Begründungsdokument

zum Konsultationsverfahren der Knappheitskomponente gemäß Art. 6 Abs. 3 i. V. m. Art. 18 Abs. 6 lit. k, Art. 55 der Verordnung (EU) 2017/2195 der Kommission vom 23. November 2017 zur Festlegung einer Leitlinie über den Systemausgleich im Elektrizitätsversorgungssystem (EB-VO)

Bild 2.1 Ausgestaltung der Knappheitskomponente

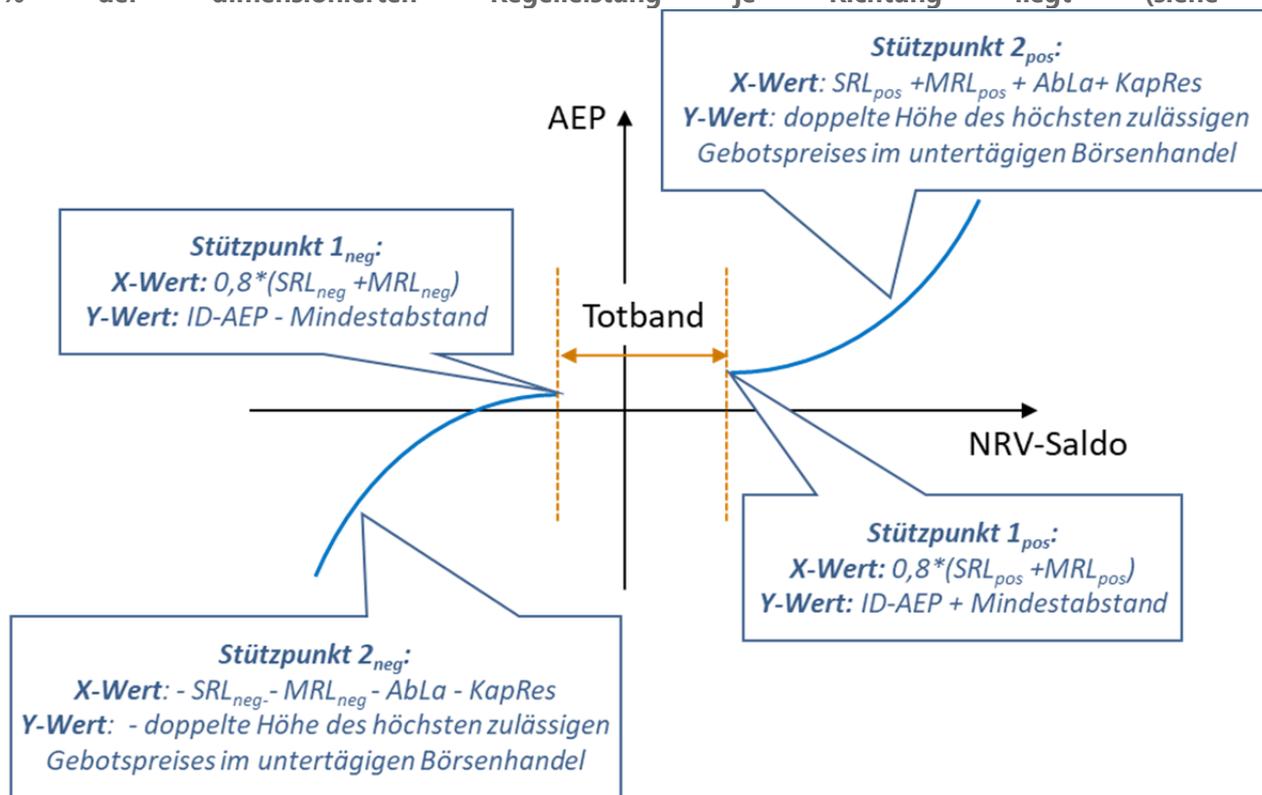
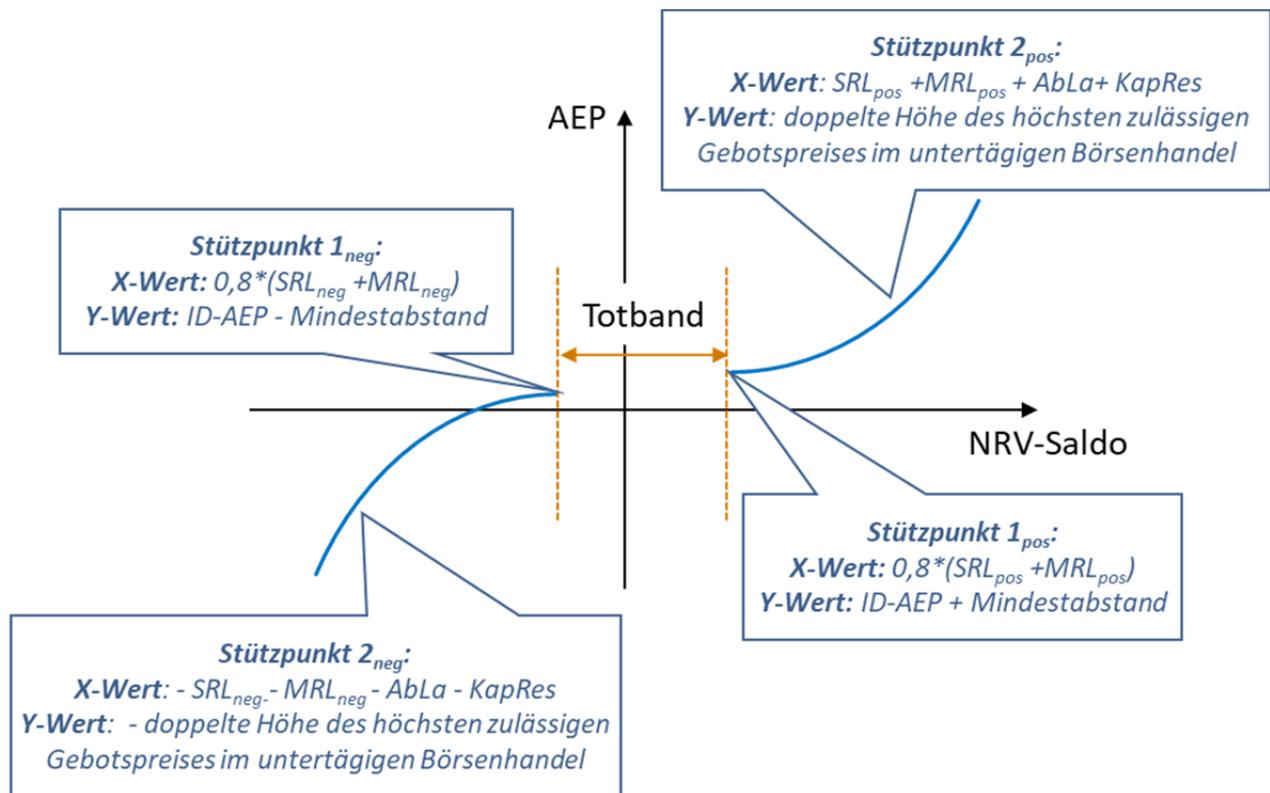
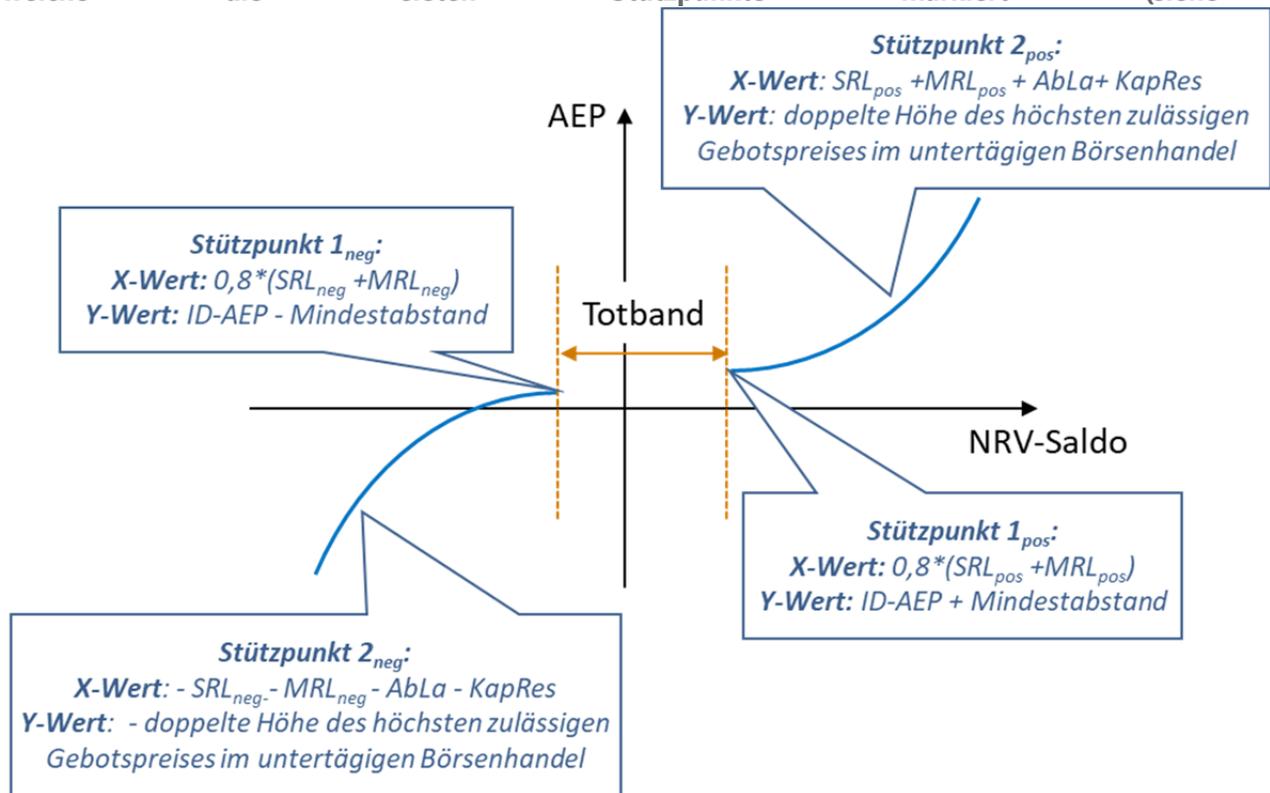
Das vorgeschlagene Totband in Höhe von 80 % der jeweils ausgeschriebenen Regelleistung wird von drei Stellungnahmen explizit unterstützt. Eine Stellungnahme fordert das Totband auf Basis der dynamisch dimensionierten Menge an Regelleistung festzulegen und die dynamische Dimensionierung der Regelreserve zu überarbeiten.

Weiterhin liegen einige Stellungnahmen zu den äußeren Stützpunkten vor. Dabei wird hinterfragt, weshalb abschaltbaren Lasten und die Kapazitätsreserve im negativen Bereich Anwendung finden, wenn sie bei Ungleichgewichten in dieser Richtung nicht relevant sind und eine vollends symmetrische Ausgestaltung des AEP bei Unter- und Überdeckungen ohnehin nicht erreicht werden kann.

Es wird außerdem darauf hingewiesen, dass die Knappheitsfunktion am ersten Stützpunkt ggf. eine geringere Wirkung auf den AEP hat als das bisherige 80% Kriterium, weshalb dieser Stützpunkt angehoben werden sollte.

Einige Stellungnahmen fordern zur Erhöhung der Transparenz die Veröffentlichung des NRV-Saldos in Echtzeit, mindestens aber viertelstündlich, die übrigen Rahmendaten, die in die Berechnung der Knappheitskomponente einfließen, der Zeitpunkte, in denen die Börsenpreiskopplung und Knappheitskomponente angewendet werden. Des Weiteren soll die Veröffentlichung der mathematischen Formel der Funktion der Knappheitskomponente erfolgen. Eine weitere Stellungnahme merkt an, dass durch zeitnahe Veröffentlichung von NRV-Saldo und AEP Marktverzerrung bezüglich der Information zum Regelenergieabruf adressiert werden könnten.

Im aktuellen Antrag ist die dynamische Dimensionierung über den Bezug des Totbandes berücksichtigt. Insofern „atmet“ das Totband viertelstündlich (beim aktuellen Marktdesign vierstündlich) mit der dimensionierten Regelleistung. Die Überarbeitung der Dimensionierung der Regelreserve wird in Abschnitt 2.8.2 adressiert.

Die Parametrierung des äußeren Stützpunktes (Stützpunkt 2_{pos}) erfolgt zunächst anhand von Situationen mit Unterspeisung, die aus Systemsicht als tendenziell kritischer erachtet werden als Überspeisungen, und berücksichtigt dabei die in dieser Richtung zur Verfügung stehenden abschaltbaren Lasten und die Kapazitätsreserve.

Für negative Salden wird im Sinne einer symmetrischen Ausgestaltung eine Spiegelung der Funktion vorgenommen. Eine weitestgehend (punkt-) symmetrische Ausgestaltung zum Koordinatenursprung (verschoben um den jeweiligen Intraday-Preisindex ID-AEP) wird als essenziell im Sinne der Anreizwirkung mit Blick auf den Bilanzausgleich auf Bilanzkreisebene erachtet. Wenn die Knappheitsfunktion im Bereich negativer Ungleichgewichte bei sehr viel kleineren Bilanzungleichgewichten bereits eine Wirkung entfalten würde als bei positiven Ungleichgewichten, wäre aus BKV-Sicht ein systematisches Schiefstellen der Bilanzkreise (Tendenz zur Überspeisung) rational. Deshalb halten die ÜNB es für notwendig, bei der Wahl des äußeren Stützpunktes für Überspeisungen die Vorhaltung von abschaltbaren Lasten und Kapazitätsreserve ebenfalls in Ansatz zu bringen werden.

Die Tatsache, dass die Knappheitskomponente an den Stützpunkten 1_{pos} bzw. 1_{neg} und somit bei NRV-Salden jenseits von 80 % der dimensionierten Regelleistung eine geringere Wirkung als das bisherige 80 %-Kriterium entfaltet, wurde neben der Stellungnahme auch von der Bundesnetzagentur und dem Bundeskartellamt beanstandet. Als Ergebnis der Diskussion mit den Behörden werden daher die Y-Werte der Stützpunkte am Totband (Stützpunkt 1_{pos} sowie Stützpunkt 1_{neg}) nicht wie konsultiert auf den ID-AEP gesetzt, sondern nun auf den ID-AEP inkl. des Mindestabstands von 25 %, mindestens aber 10 €/MWh festgelegt. Somit entspricht der Y-Wert dieser Stützpunkte nun dem AEP, der ebenfalls bei der Börsenpreiskopplung angewendet wird. Hierdurch wird sichergestellt, dass die Knappheitskomponente in Situationen mit entsprechend hohen NRV-Salden gegenüber der Börsenpreiskopplung in jedem Fall eine zusätzliche Anreizsetzung erreicht. Sie wirkt allerdings weiterhin nicht additiv zum Modul 1 der AEP-Berechnung, die einen AEP auf Basis der abgerufenen Regelleistung bestimmt. Somit können auch mit der nun gewählten Anpassung der Knappheitskomponente weiterhin Situationen auftreten, in denen der AEP ausschließlich über die abgerufene Regelleistung (Modul

Der Funktionsverlauf wird auf Anregung der Stellungnahmen im Antrag anhand einer mathematischen Formel spezifiziert. Dabei wird klargestellt, wie die Funktion am Totband ansetzt,

welche die ersten Stützpunkte markiert (siehe
